INTEGRAZIONI E CHIARIMENTI

**Richiesta di integrazioni CTVA n. 8250 del 28-10-2022
(trasmesso via pec il 09-11-2022)**

**CAMPO AGROSOLARE CAMERELLE
ID VIP 8008**

**IMPIANTO FOTOVOLTAICO A TERRA DELLA POTENZA
NOMINALE DI CIRCA 67 MWP NEI COMUNI DI ASCOLI
SATRIANO E CANDELA (FG)
località Masseria Leone e Posta Fissa**

Figura 6 – Localizzazione aree più vicine alla ZPS IT9120011 – Valle Ofanto Lago di Capaciotti (tratteggiato giallo) su Google Earth

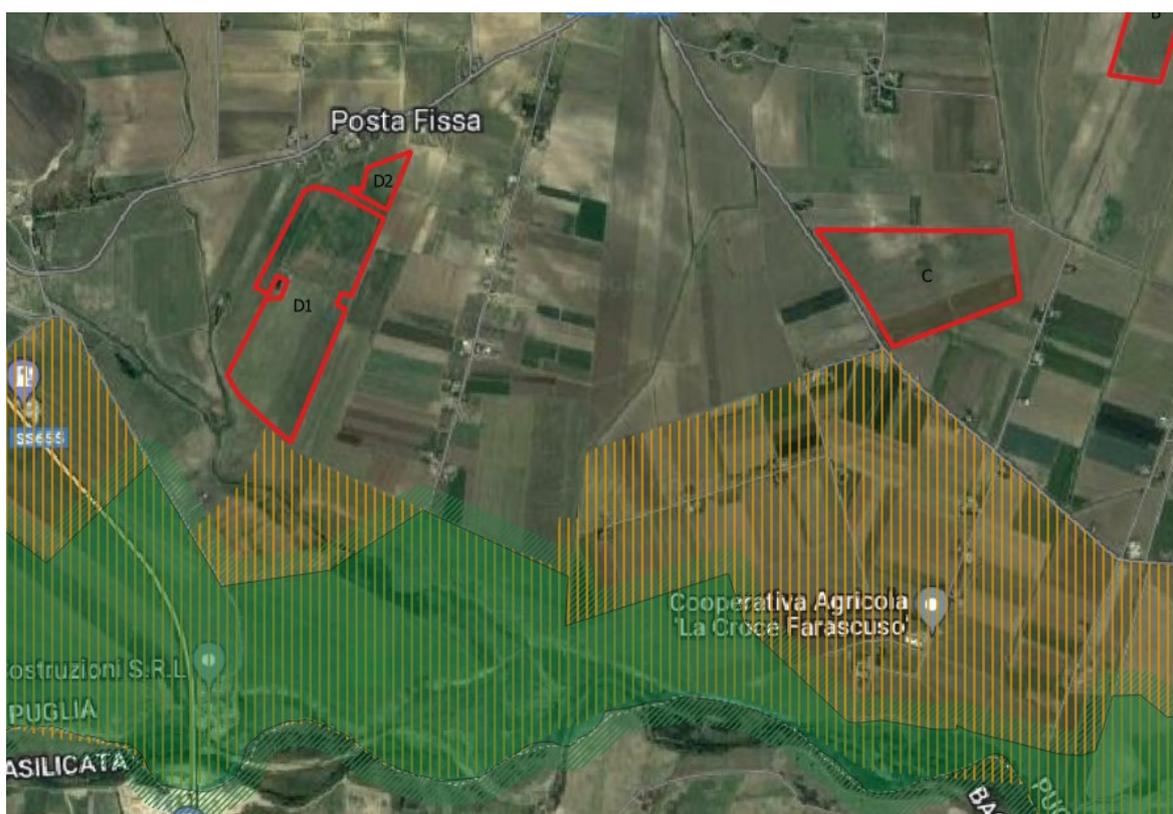
3.3. *Posto che l'area oggetto del progetto di impianto ricade adiacente alla ZSC IT9120011 – Valle Ofanto Lago di Capaciotti, compresa tra i territori comunali di Cerignola, Margherita di Savoia, Trinitapoli, Ascoli Satriano, Candela, Rocchetta Sant'Antonio, San Ferdinando di Puglia, Barletta e Canosa di Puglia, si richiede di:*
